GRV Wind Sardegna 5 S.r.l.

TABELLA DI CONTRODEDUZIONI – ID 8622

Riscontro alle richieste della Regione Autonoma della Sardegna, prot. n. 7266 del 19/01/2023;

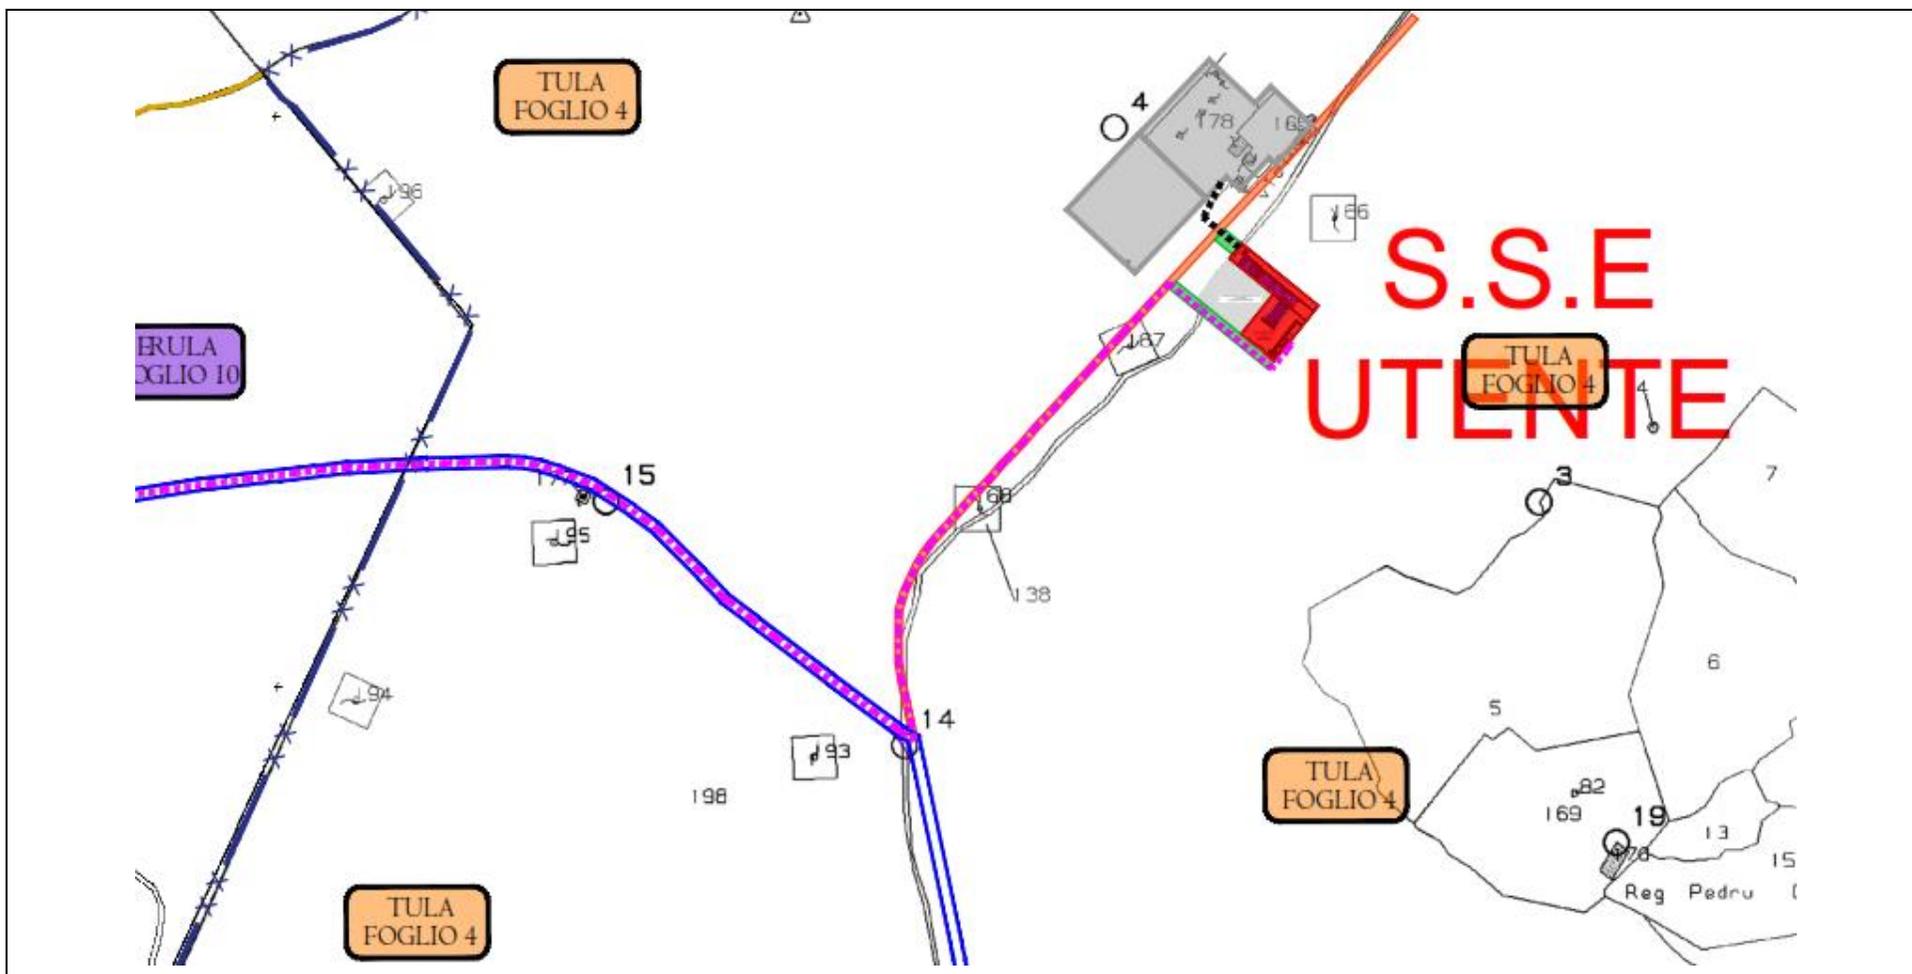
in relazione alla presenza di aree tutelate ai sensi del D.lgs 142/2004, come tra l'altro rilevato dal comune di Tula con la nota prot. n. 86 del 09.01.2023, dalla Direzione generale della pianificazione urbanistica territoriale e della vigilanza edilizia con la nota prot. n. 1642 del 12.01.2023 e dal Servizio Tutela del paesaggio della Sardegna Settentrionale Nord Ovest con la nota prot. n. 1809 del 13.01.2023, le sottostazioni elettrica di trasformazione e di raccolta previste nel Comune di Tula interessano aree assoggettate a tutela paesaggistica ai sensi dell'art. 142, comma 1, lett. h) del D. Lgs 42/2004 e all'art. 17, comma 4, lett.c) delle N.T.A. del PPR in quanto zone gravate da usi civici. Il Servizio Territoriale Ispettorato Ripartimentale e del CFVA di Tempio con la nota prot. n. 2418 del 11.01.2023, ha inoltre comunicato che “ le aree[...] oggetto della richiesta [...] sono parzialmente sottoposte al vincolo paesaggistico ai sensi dell'art. 142 c.1 lett. g del D.Lgs. 42/2004 per la presenza di formazioni forestali ascrivibili al concetto giuridico di bosco”;

Il comune di Tula evidenzia che le opere di progetto interessanti il territorio comunale, sono **zone gravate da usi civici** (Determinazione n.3705 del 22/07/2020 ad opera di Argea).

Le opere di progetto che interessano il comune di Tula sono:

- relativamente al tracciato del cavidotto esterno, la particella **198** Foglio 4, oltre alle particelle **204**, 168 e 167 che sono appena lambite;
- relativamente all'area di ingombro della Sottostazione e alla viabilità di progetto di accesso alla sottostazione, le particelle **198**, **204**

- **una importante anomalia**. La strada esistente di servizio alla stazione Terna ed al parco eolico esistente nell'area della stazione, oggetto del passaggio del tracciato del cavidotto esterno interrato nella carreggiata esistente, non risulta distaccata catastalmente dalle particelle 198 e 204, per cui al catasto la strada non risulta censita.
- **una precisazione**. **I tre aerogeneratori esistenti** in prossimità della Stazione Terna (particelle 166, 167 e 168) **risultano anch'essi gravati da usi civici**.

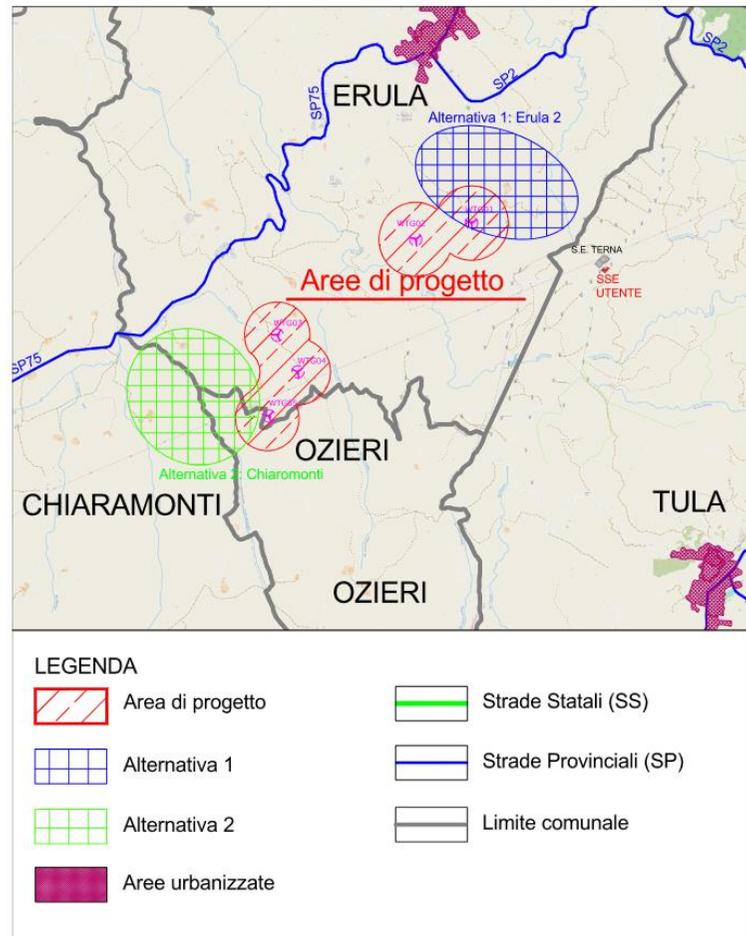
non risulta adeguatamente affrontata la valutazione delle alternative (localizzative, tecnologiche etc.) e tantomeno la loro comparazione, sotto il profilo ambientale, con il progetto presentato;

In riferimento alla specifica richiesta, si fa presente che al paragrafo 2.2 del SIA (EOL-SIA-01), è stato valutato quanto riportato al punto 2 dell'Allegato VII relativo ai contenuti dello SIA di cui all'art. 22 del D. Lgs. 152/2006 e ss. mm. e ii. Nello specifico viene prevista: "Una descrizione delle principali alternative ragionevoli del progetto (quali, a titolo esemplificativo e non esaustivo, quelle relative alla concezione del progetto, alla tecnologia, all'ubicazione, alle dimensioni e alla portata) prese in esame dal proponente, compresa l'alternativa zero, adeguate al progetto proposto ed alle sue caratteristiche specifiche, con indicazione delle principali ragioni della scelta, sotto il profilo dell'impatto ambientale, e la motivazione della scelta progettuale, sotto il profilo dell'impatto ambientale, con una descrizione delle alternative prese in esame e loro comparazione con il progetto presentato".

Nella definizione del layout di progetto, sono state esaminate diverse proposte alternative di progetto, compresa l'alternativa zero, legate alla concezione del progetto, alla tecnologia, all'ubicazione, alla dimensione e alla portata, che hanno condotto alle scelte progettuali adottate. Di seguito verrà riportato a livello qualitativo il ragionamento sviluppato nel SIA.
